SUR  
LA DEMANDE D'AUTORISATION ENVIRONNEMENTALE DE  
RENOUVELLEMENT ET D'EXTENSION  
DE L'EXPLOITATION DE LA CARRIERE DE VALTREDE  
À  
CHÂTEAUNEUF LES MARTIGUES 13220  
FORMULEE PAR  
L'ENTREPRISE JEAN LEFEBVRE MEDITERRANE

RAPPORT DU COMMISSAIRE ENQUETEUR

Bernard GUEDJ

21 Août 2023

#### **TRAFIC ROUTIER :**

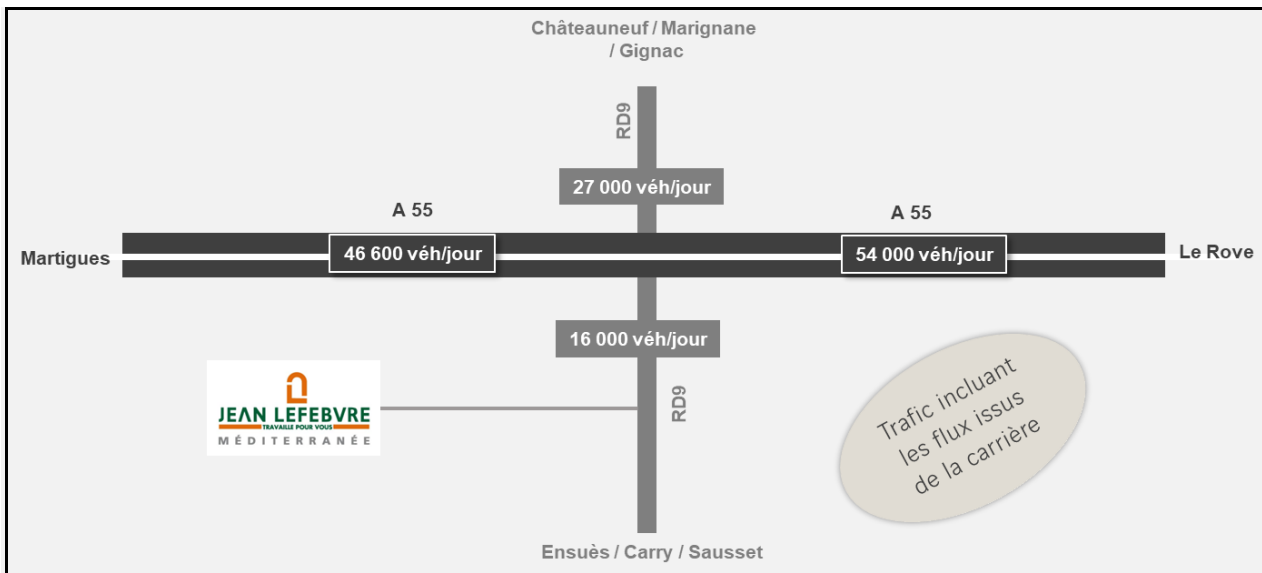
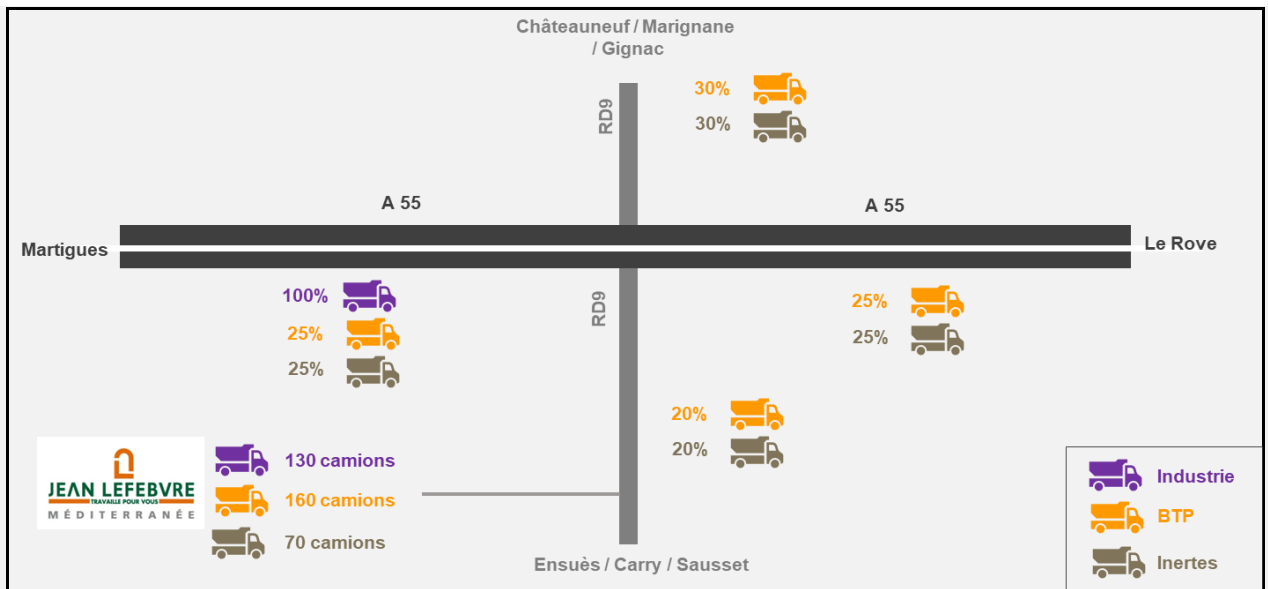
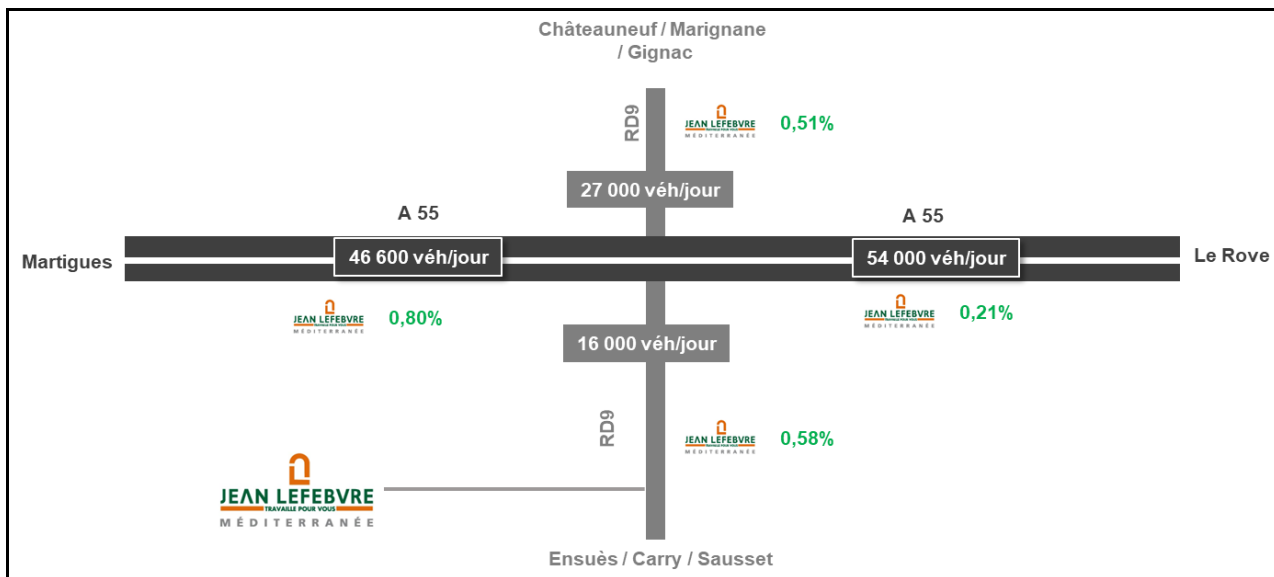
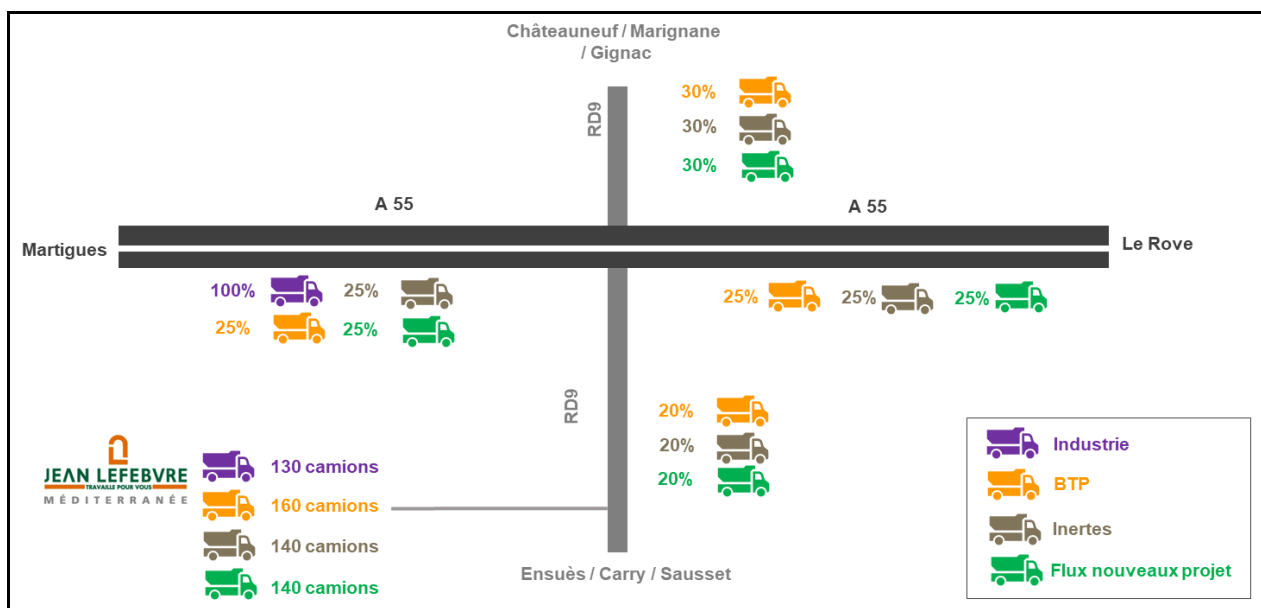
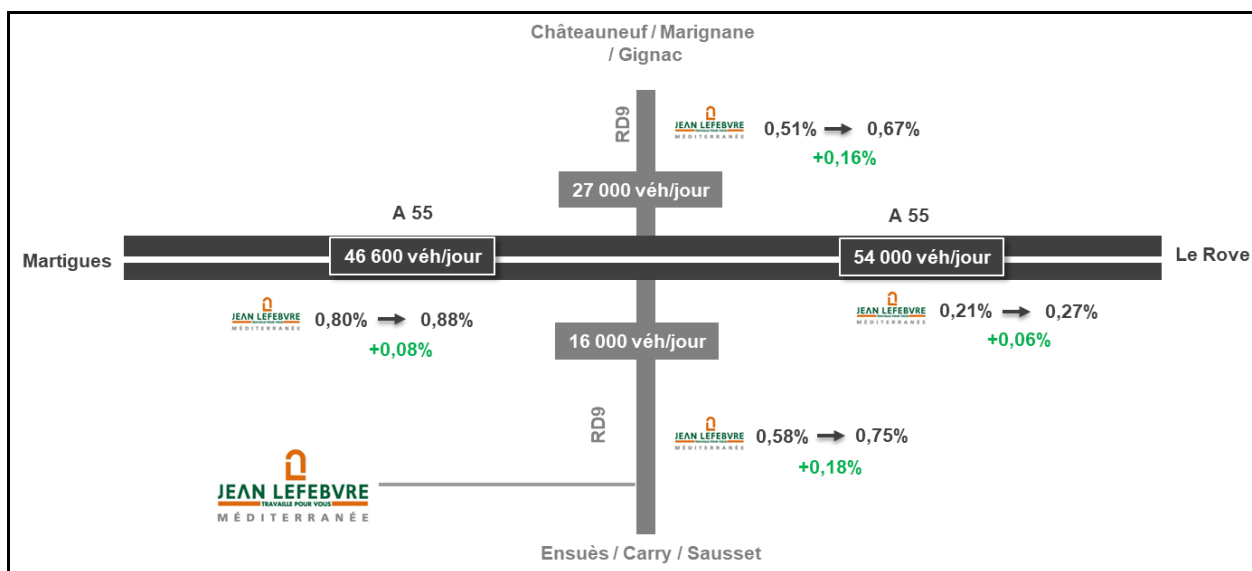
Dans les avis émis au cours de l'enquête publique, il ressort de nombreuses demandes de précisions sur le trafic attendu du fait du projet.

*Avis correspondants (non exhaustifs) : C6 (SANTAMARIA), C17 (Brunel SEBASTIEN), C82 (EELV)*

Les schémas ci-après visent à préciser les éléments contenus dans l'étude d'impact. Les pourcentages exprimés sur les figures suivantes sont des pourcentages moyens estimés de la répartition des flux issus de la carrière.

En situation projetée, du fait du projet, l'évolution de la répartition du trafic routier supporté par les axes structurants sera extrêmement faible (+ 0,06% à + 0,18%).

En conclusion, l'augmentation des capacités d'accueil et de recyclage des déchets inertes sollicitées dans le cadre du projet n'auront pas d'incidence notable sur le trafic routier actuellement supporté par l'autoroute A55 et la RD9, et ce, quel que soit le tronçon considéré.

Dans sa réponse, EJLM présente une analyse très détaillée des trafics actuels et futurs. On peut y constater que 30 % du trafic futur, soit 138 camions/jour emprunteront l'axe nord, vers Châteauneuf, Gignac et Marignane, sans pénétrer dans le noyau urbain de la commune.

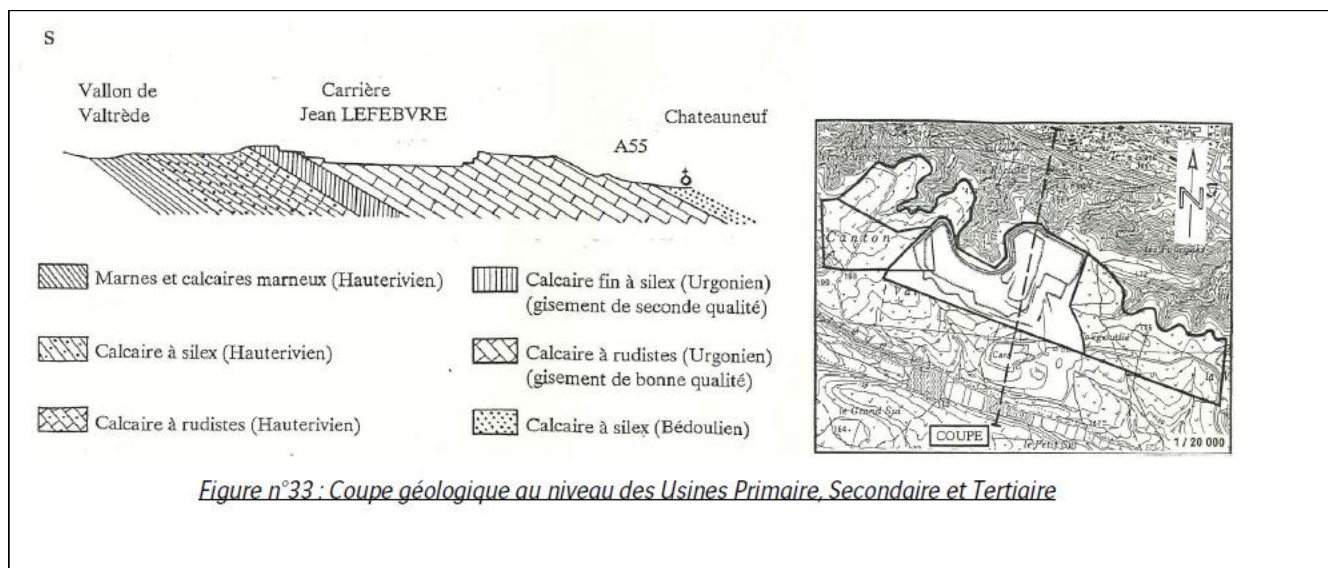
Dans le dossier d'enquête, et dans les avis des services de l'Etat, on ne trouve aucune information sur le niveau des vibrations qui pourraient être ressenties dans les quartiers ouest de la commune proche.

**C'est ce qui a motivé les questions du commissaire enquêteur, dans le procès-verbal de synthèse.**

Dans son mémoire en réponse EJLM, indique que :

*Le commissaire enquêteur prend acte de ces réponses, EJLM déclare que le dispositif « peut » évoluer et/ou être renforcé, et que la mise en place de capteurs complémentaires « pourra être envisagée ». Mais il s'interroge sur la portée de ces intentions, qui ne sont pas suffisamment contraignantes pour garantir, à partir de 2028, un suivi des vibrations dans le secteur ouest et la mise en place de mesures adaptées.*

#### **Réaménagement :**

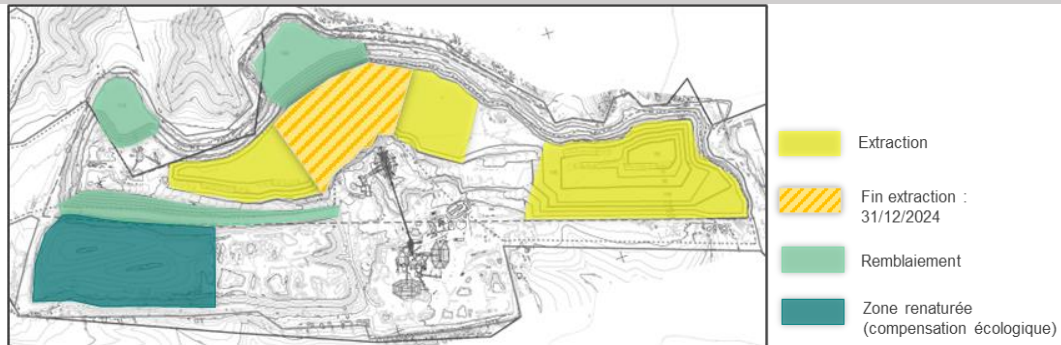
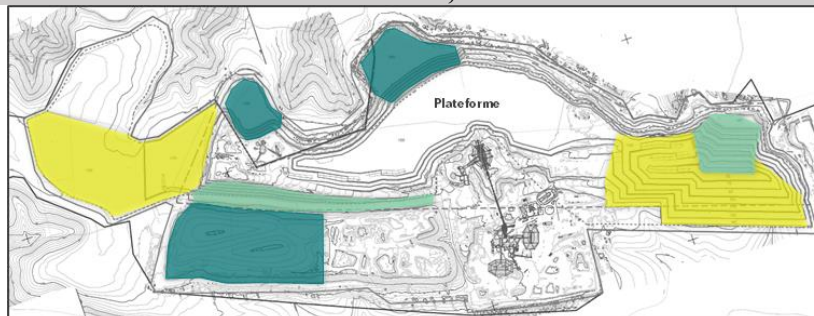
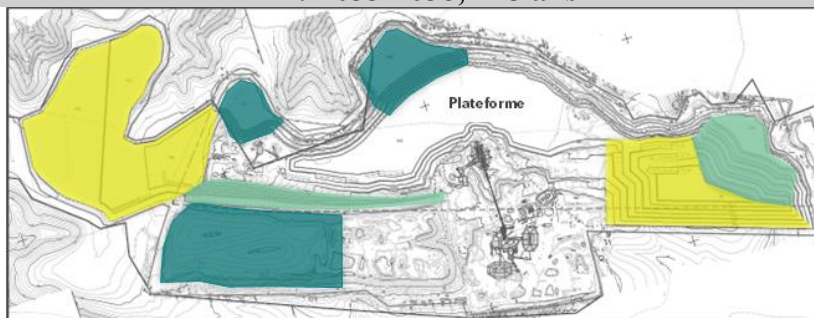
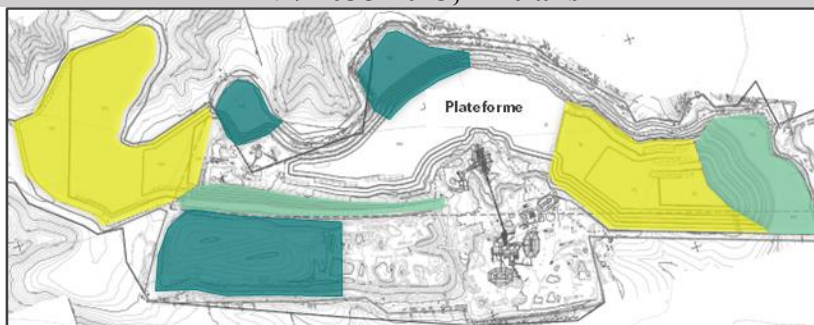
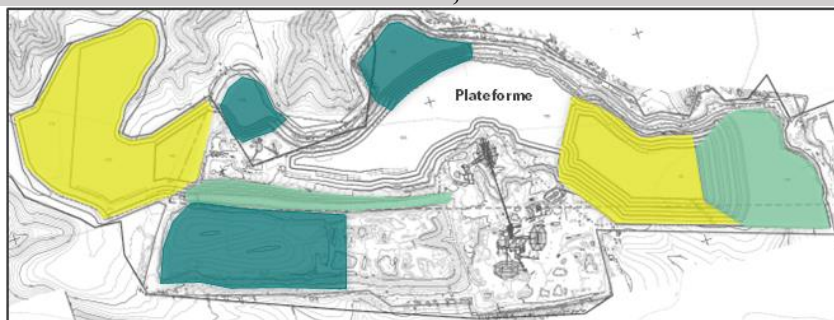
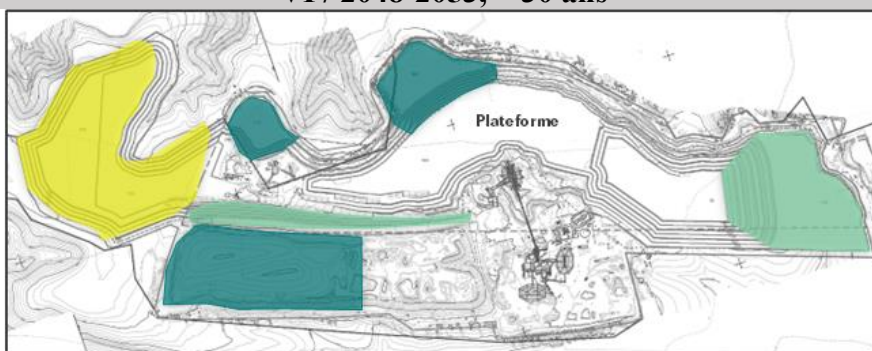
**Q.4 :** Le phasage d'exploitation en [6] périodes prévoit le remblaiement de certaines parties de la carrière de l'est vers l'ouest. Est-il possible d'avoir un planning plus précis au moins les 3 premières phases et une indication de la nature des travaux de réaménagement et de végétalisation ?

A la demande du commissaire enquêteur, EJLM a fourni des éléments plus précis sur le réaménagement. Il en ressort que les surfaces réaménagées dans le périmètre de la carrière seront de 20,38 ha, en phase 1, 25,20 ha en phase 2, 30,40 ha en phase 3, 36,73 ha en phase 4, 43,82 ha en phase 5, et 50,40 ha, en 2053.

A la sixième phase d'exploitation, l'extraction aura totalement basculé vers l'ouest, les plateformes de la zone centrale et de la zone est, auront été modelées et les remblaiements effectués.

Dans sa réponse EJLM prévoit notamment, une recolonisation naturelle de la majeure partie du site, un ensemencement de graines ou de plants sur les talus sommitaux, la plantation d'une strate arborée et arbustive en haie.
